運転期間延長に係る鹿児島県からのご要請に対する対応状況

2025年11月25日
九州電力株式会社

2. 川内原子力発電所に関する要請書の対応状況

【実績過渡回数を踏まえた評価のイメージ（川内1号機「停止」の例）】 5

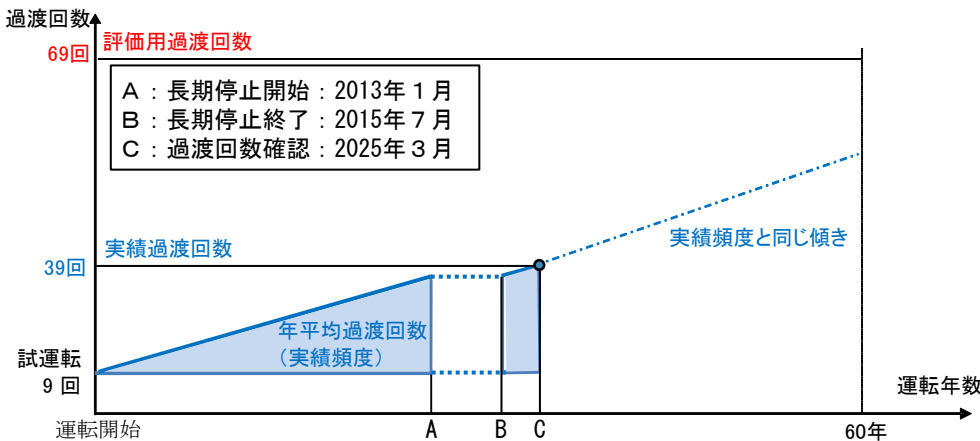
低サイクル疲労について、疲労累積係数※が高い機器は、実過渡回数を把握した上で再評価し、必要に応じ補修や取替え等の保全を検討すること。

疲労評価においては、過渡回数に1.5倍の余裕を考慮する等保守的な評価を実施しており、評価後においても実績過渡回数を継続して把握し、想定した過渡回数を下回ることを1年に1回確認する。想定した過渡回数を上回る場合には、低サイクル疲労について再評価を行うこととしている。また、疲労累積係数の高い機器の分解点検などの保全活動を通じて健全性に問題ないことも確認している。

プラント起動停止等の運転過渡回数を定期的に確認し、評価において想定した過渡回数を下回ることを確認している。

引き続き、実績過渡回数を把握し、想定した過渡回数を下回ることを確認していく。

【川内原子力発電所組織図】

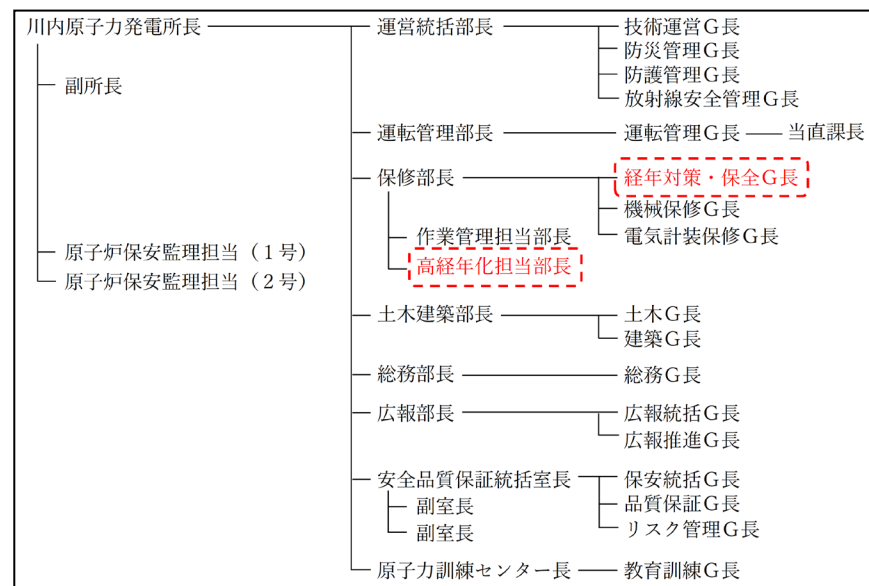
経年劣化の状況確認のための体制を整備するとともに、定期的にその確認結果を公表すること。

○経年劣化の状況確認のための体制整備

より確実に発電所の経年劣化に対応するため、設備を管理する発電所内の各グループが行う設備の状況確認を踏まえた高経年化対応について、その対応状況を一元的に確認し必要に応じて指示等を行う「高経年化担当部長」、主に発電所の機械・電気計装類を管理する保修部内の高経年化対応に関連する計画の取りまとめ等の保全業務統括を行う「経年対策・保全グループ」を、2025年7月1日付け組織改正で設置した。

高経年化担当部長の設置により、これまで保全や設備管理に関する次長や課長、各担当課員が分担して実施している高経年化対応を一元的に確認でき、今後の運転を見据えた高経年化対応により万全に期することができる。
